日本原子力研究開発機構大洗研究所（北地区）の  
核燃料物質使用施設等保安規定変更認可申請について  
（燃料研究棟）

令和4年5月18日

国立研究開発法人日本原子力研究開発機構  
大洗研究所 燃料材料開発部

# 本申請の概要

別表第7 巡視

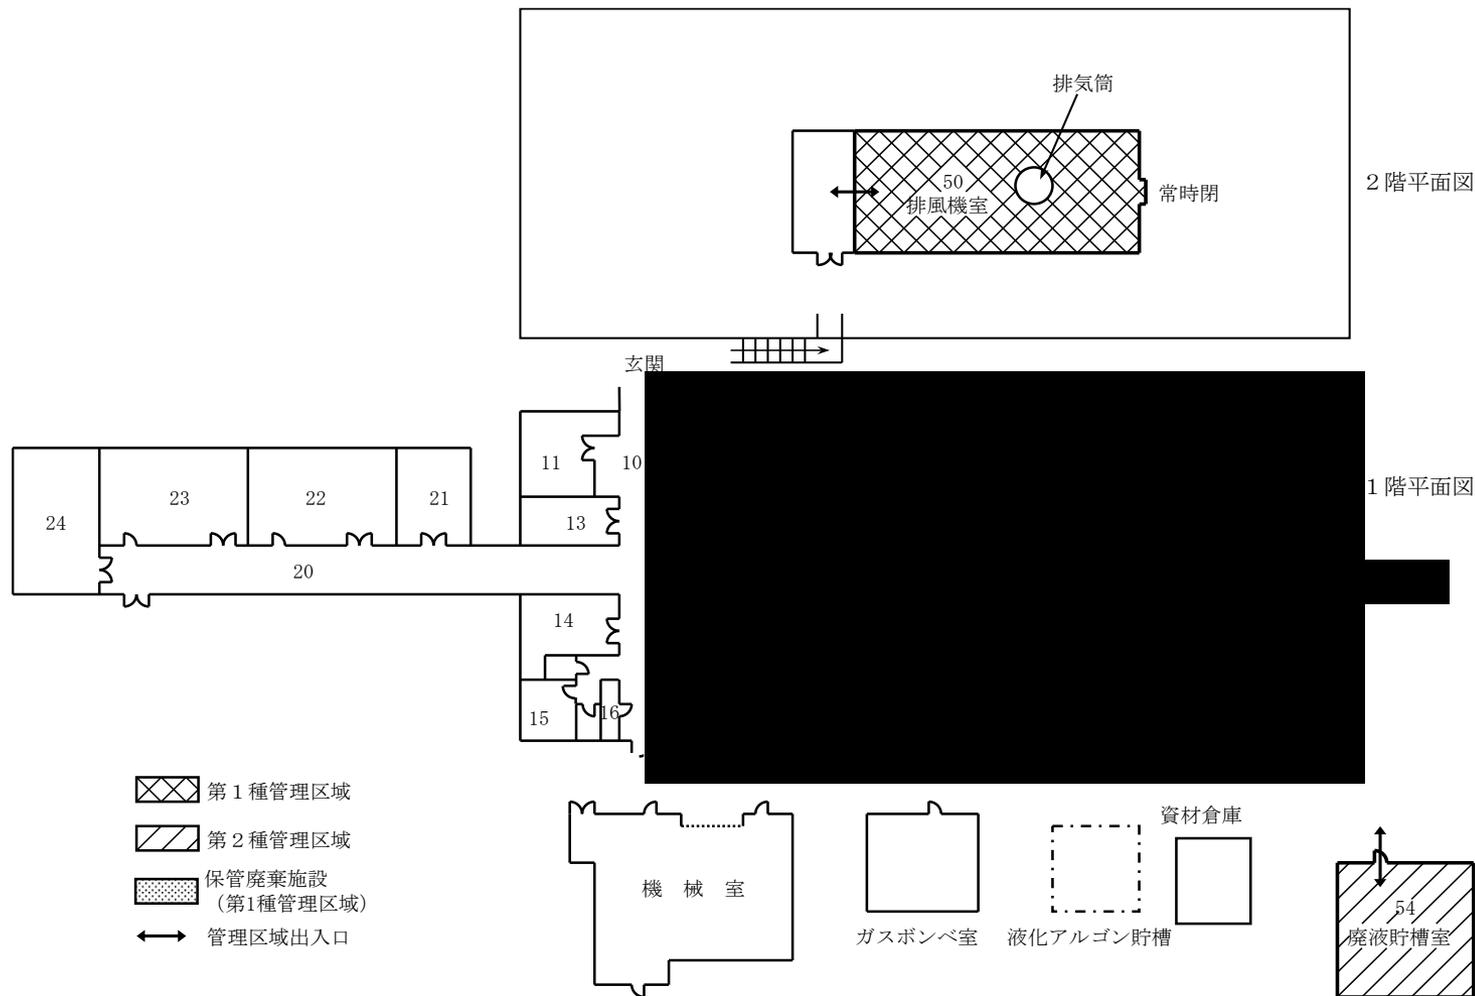
- ⑤保安上重要な設備等、巡視について、核燃料物質を取り扱わない維持管理設備の管理に係る記載を見直し

→下線部を見直し
